福島第一原子力発電所 特定原子力施設に係る実施計画変更比較表（第I章）

福島第一原子力発電所 特定原子力施設に係る実施計画変更比較表（第Ⅱ章）

福島第一原子力発電所 特定原子力施設に係る実施計画変更比較表（第Ⅲ章 第1編）

図-4 6号機 非常用炉心冷却系 (低圧注水系) 系統概要図

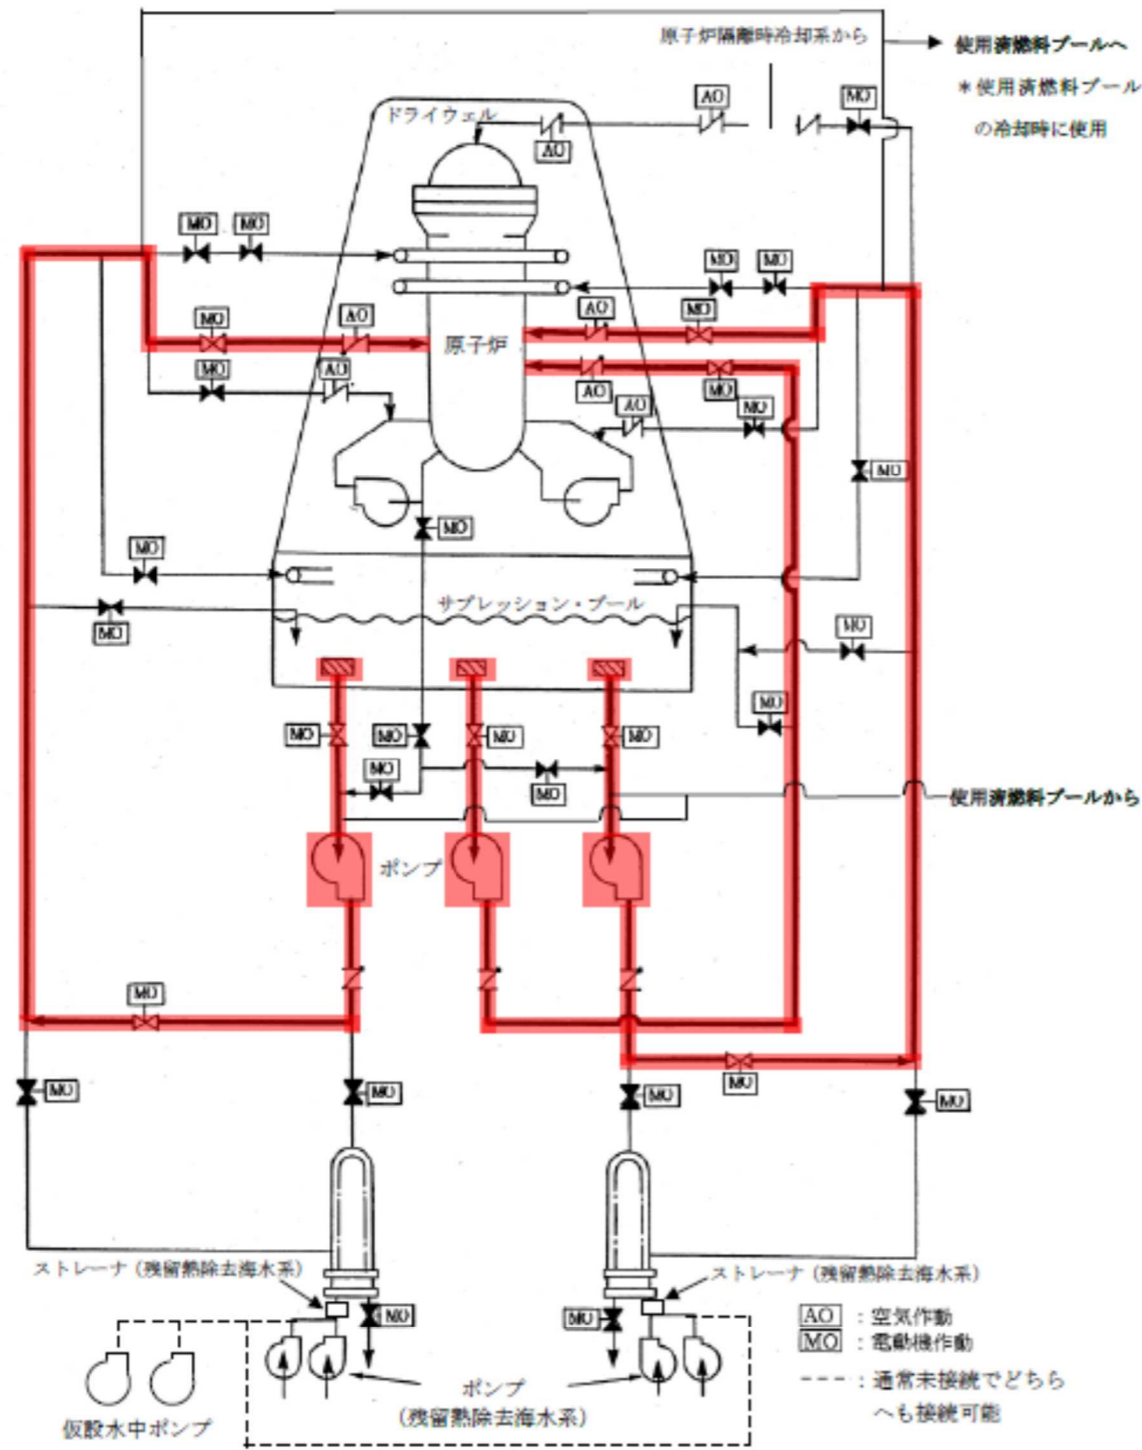
(記載の削除)

現状に合わせた記載の適正化に伴う変更

図-2 6号機 原子炉冷却材浄化系 系統概要図

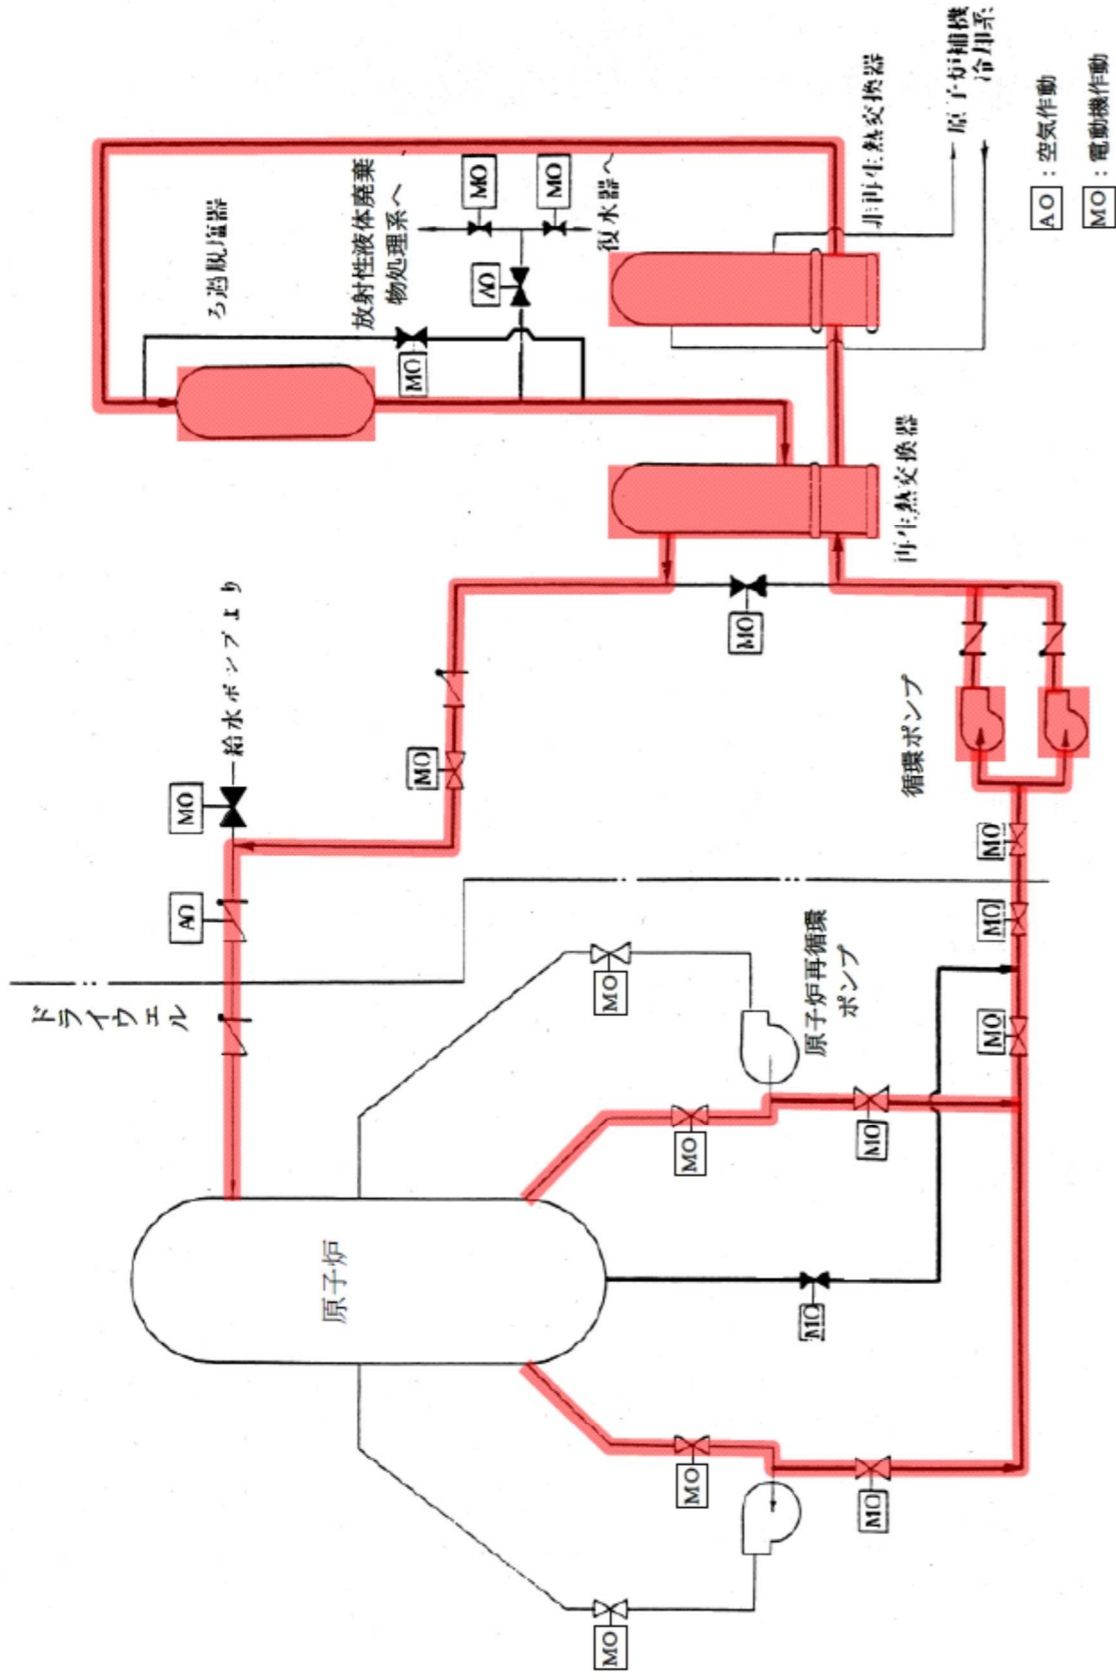
(記載の削除)

現状に合わせた記載の適正化に伴う変更

図-1 5号機 非常用ガス処理系 系統概要図

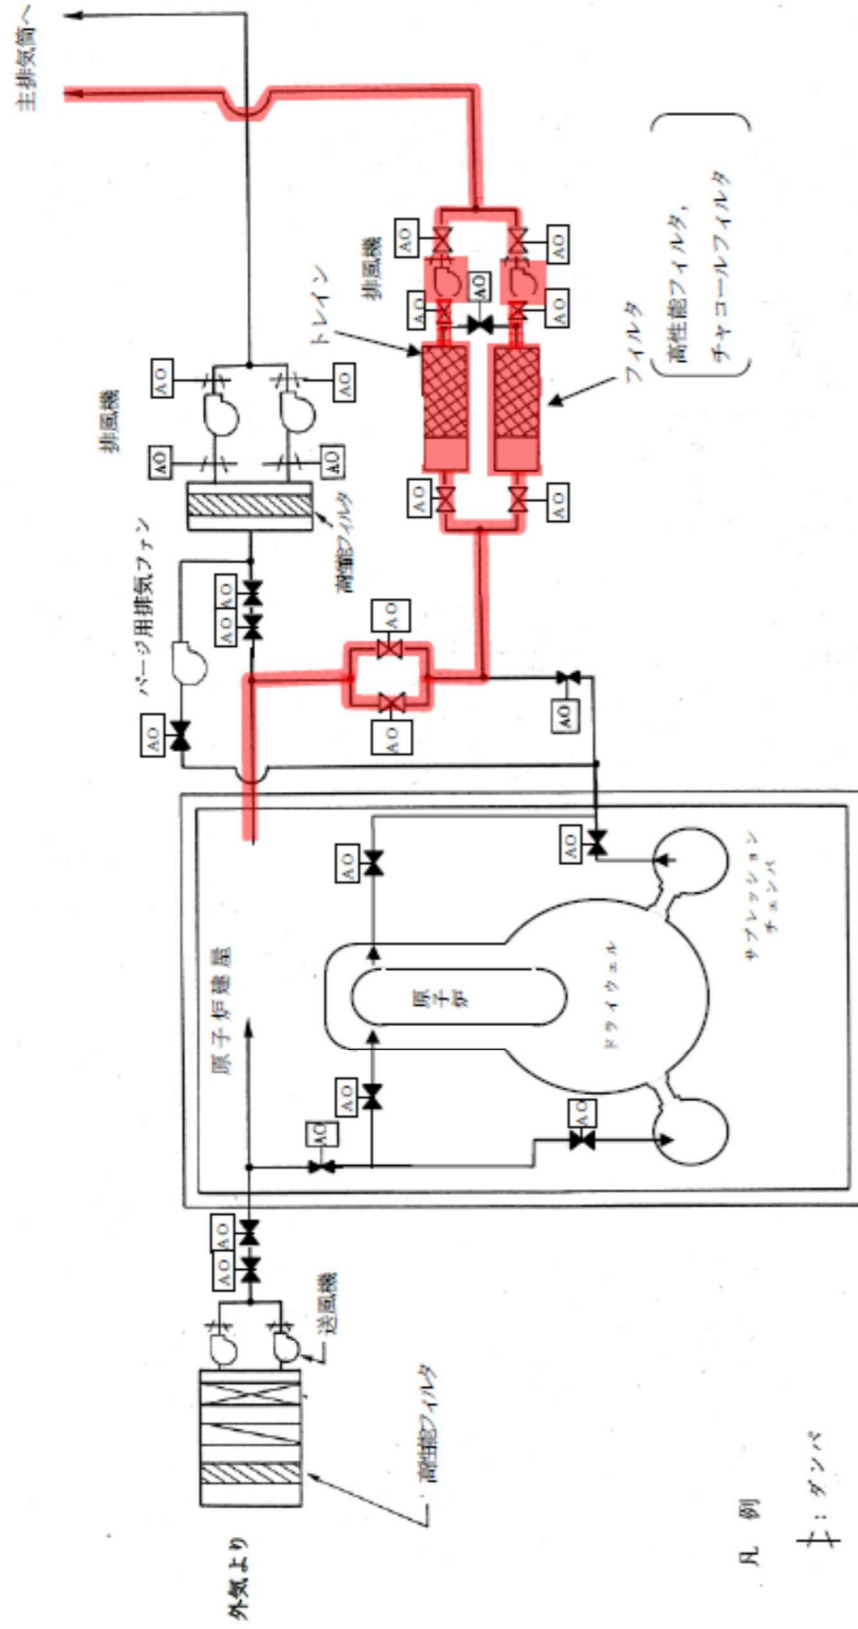
(記載の削除)

現状に合わせた記載の適正化に伴う変更

図-2 6号機 非常用ガス処理系 系統概要図

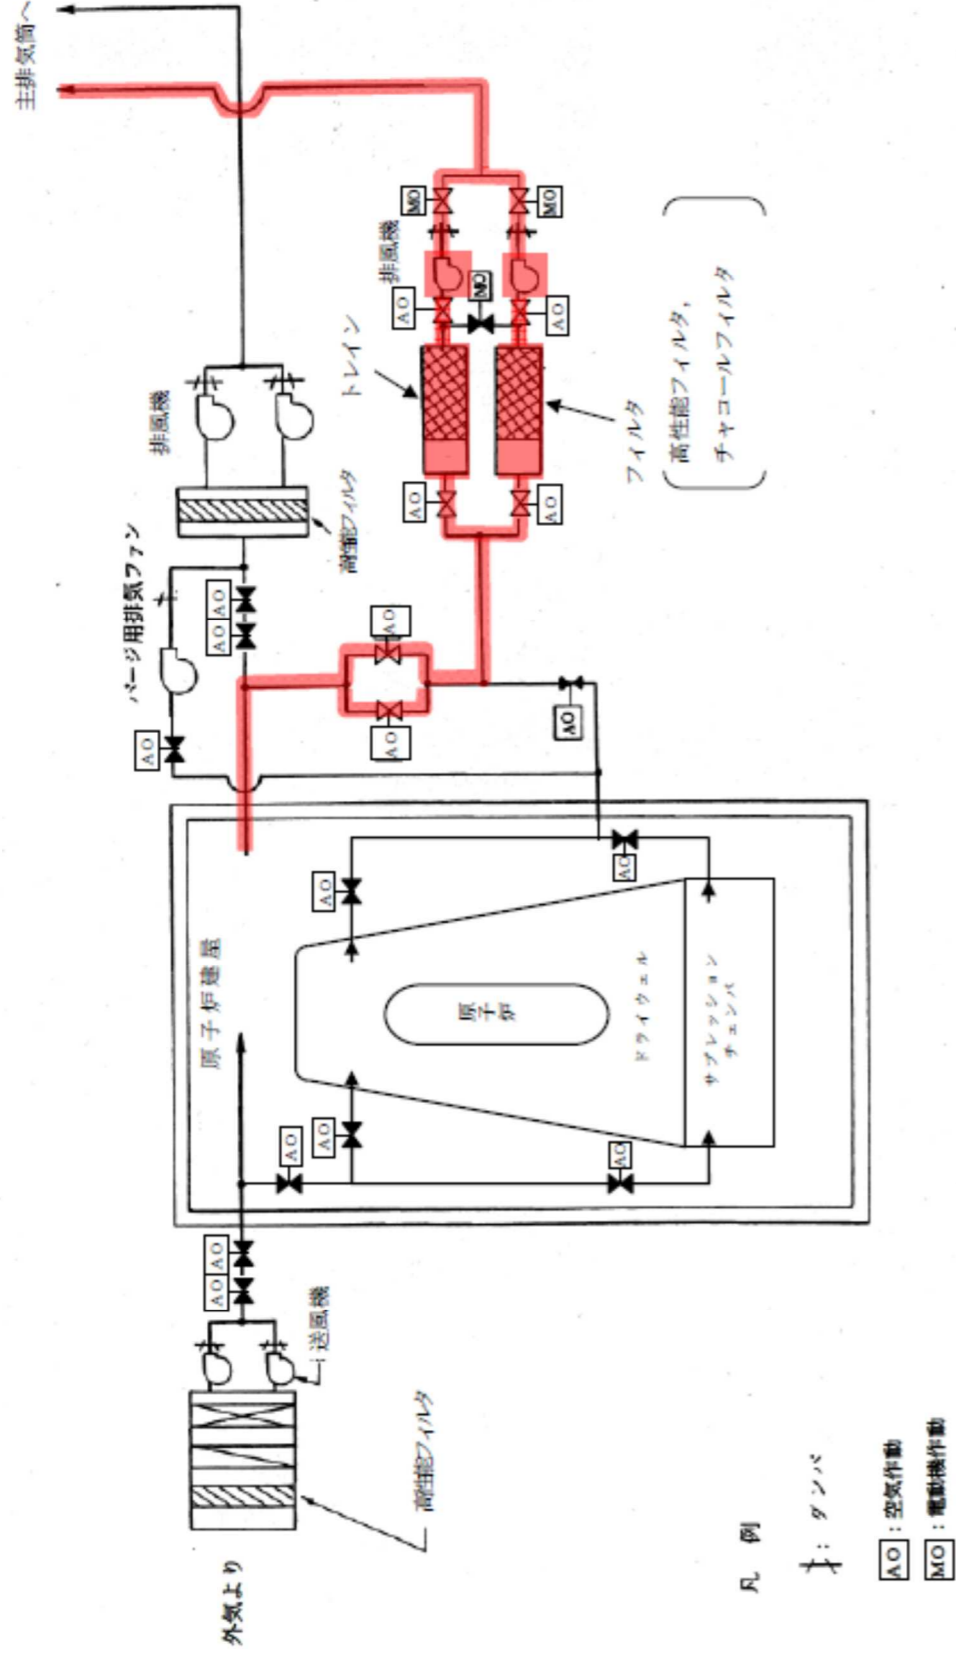
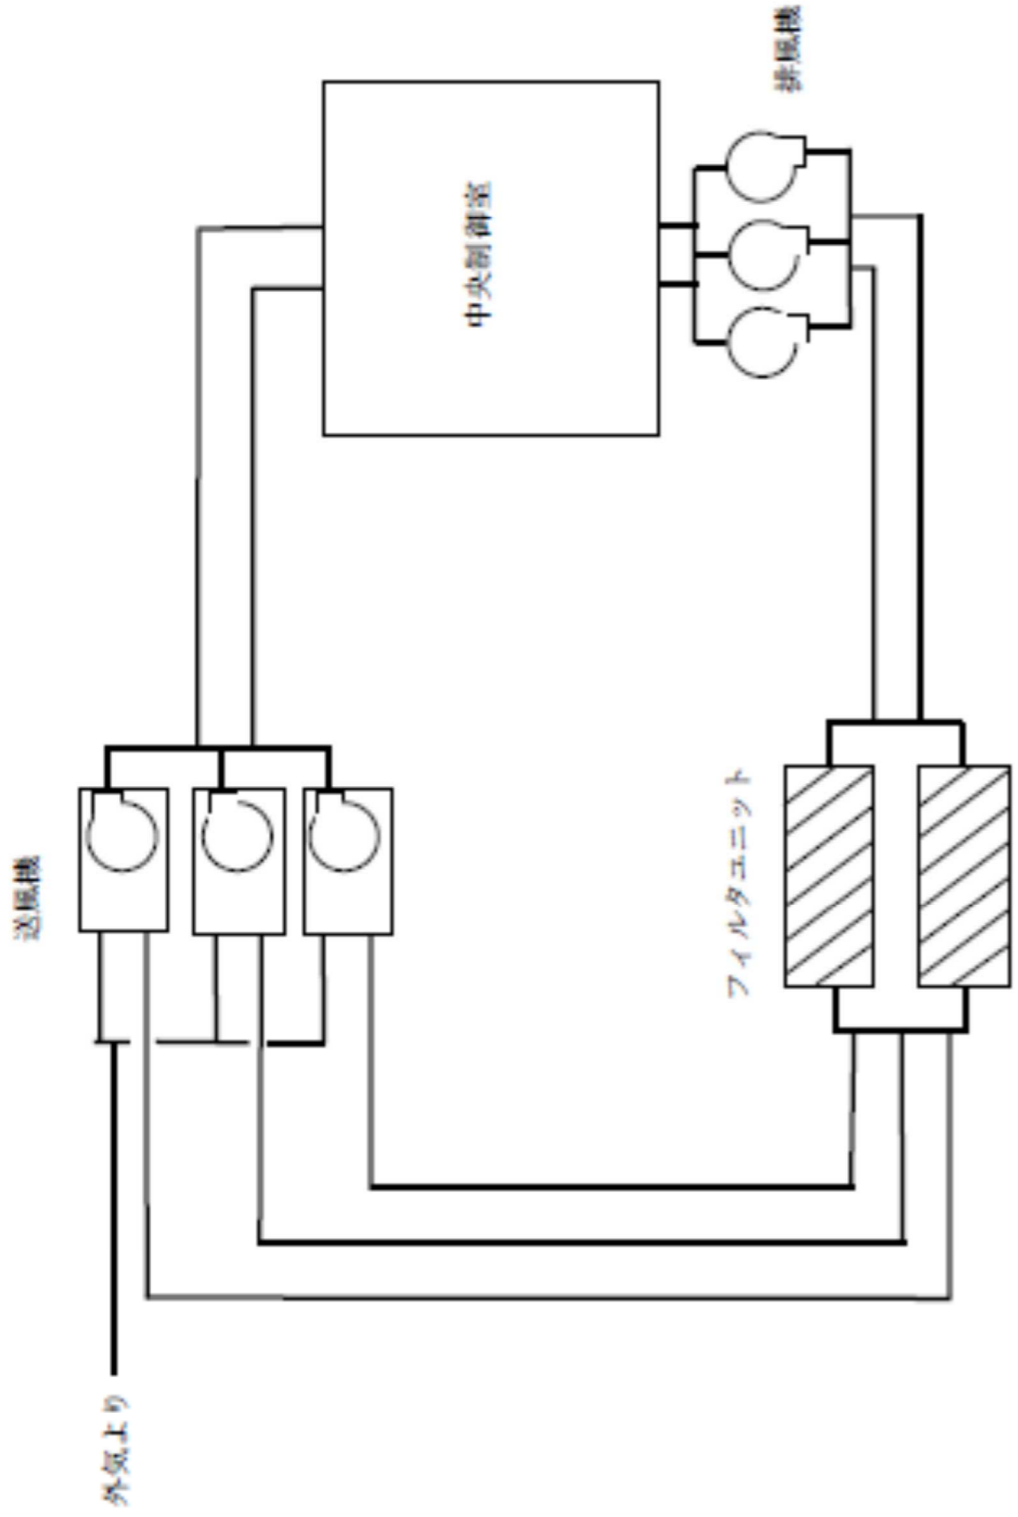
(記載の削除)

現状に合わせた記載の適正化に伴う変更

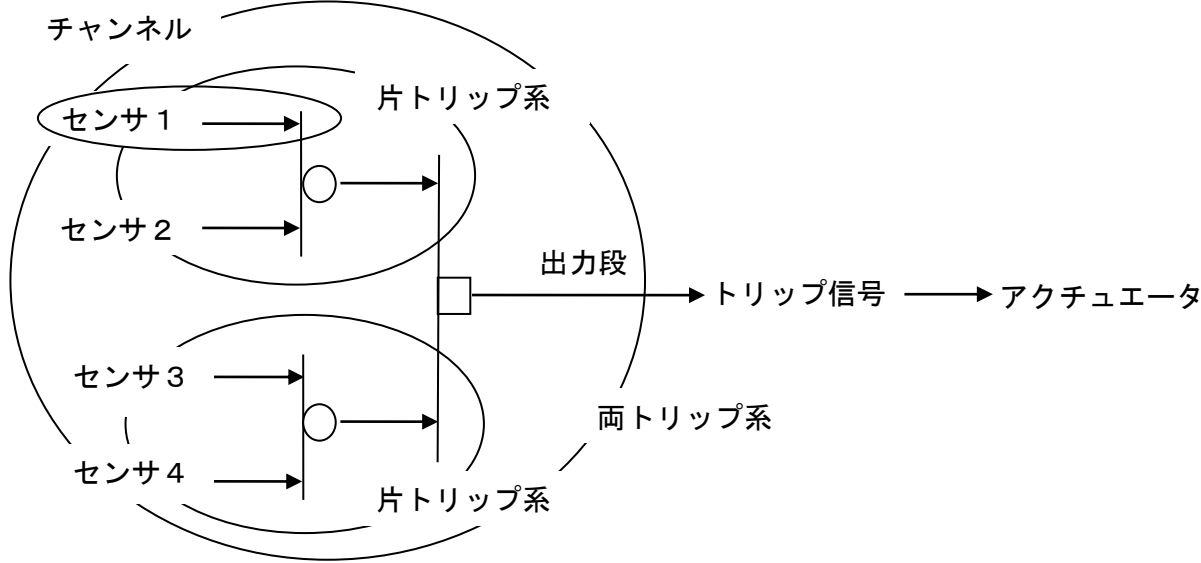
変更前	変更後	変更理由
<p data-bbox="103 220 222 252">図24-2</p> 	<p data-bbox="1305 220 1409 252">(削除)</p>	<p data-bbox="2522 220 2893 283">現状に合わせた記載の適正化に伴う変更</p>
